RI.271.18.2022

***Przebudowa, rozbudowa i nadbudowa Gminnego Domu Kultury i Gminnej Biblioteki Publicznej w Sośnie***

Na podstawie art. 284 ust. 2 ustawy z dnia 11 września 2019 r. Prawo zamówień publicznych (Dz. U. z 2022 r. poz. 1710 ze zm.), Zamawiający – Gmina Sośno, udziela wyjaśnień na pytania wniesione do treści Specyfikacji Warunków Zamówienia (SWZ):

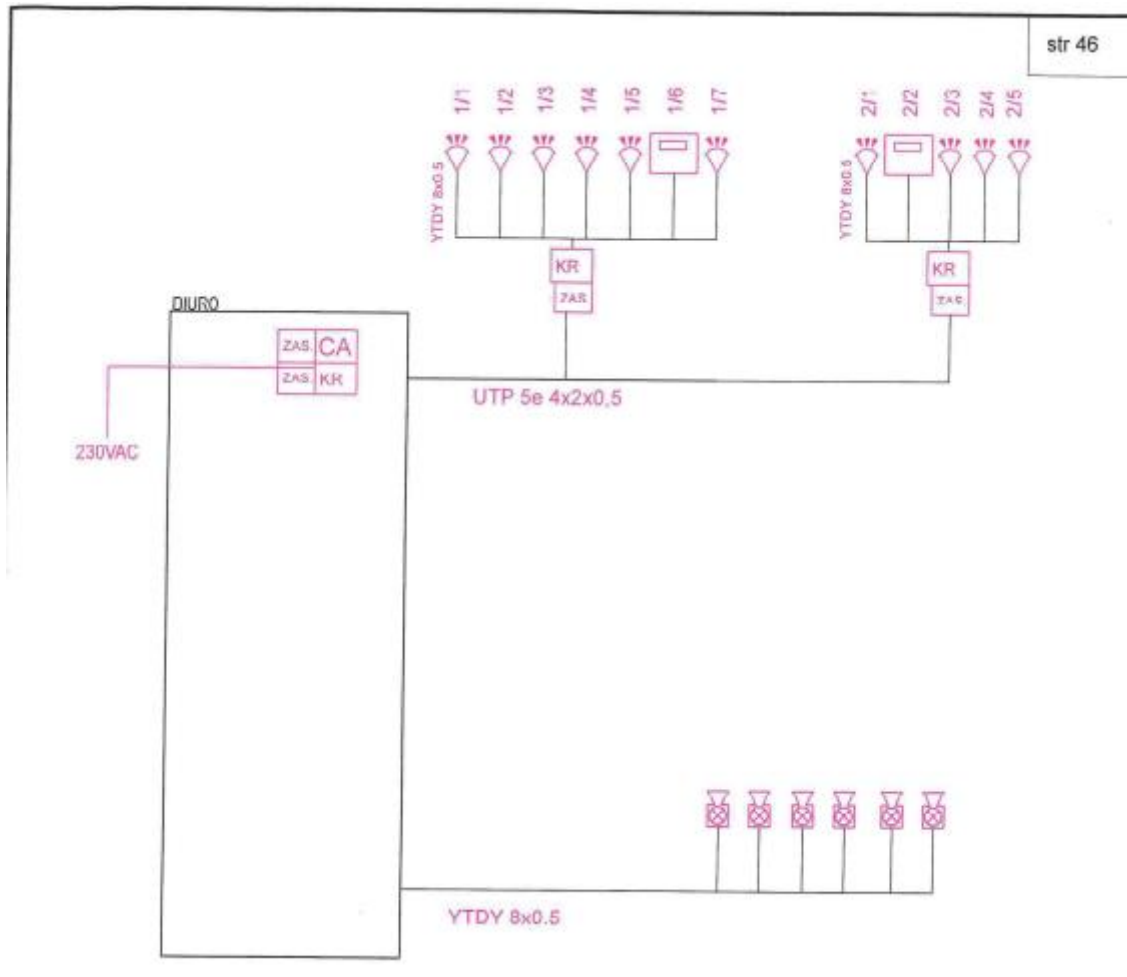
Czy zamawiający dopuści umiejscowienie rejestratora od kamer w projektowanej szafie 42U w GPD, a nie jak wskazano w Załączniku nr 18 do SWZ - STWiORB cz.3 (str.35) w osobnej szafie rack o wielkości 6U?

Należy umieścić rejestrator dla kamer w szafie RACK zgodnie z opisem w dokumentacji.
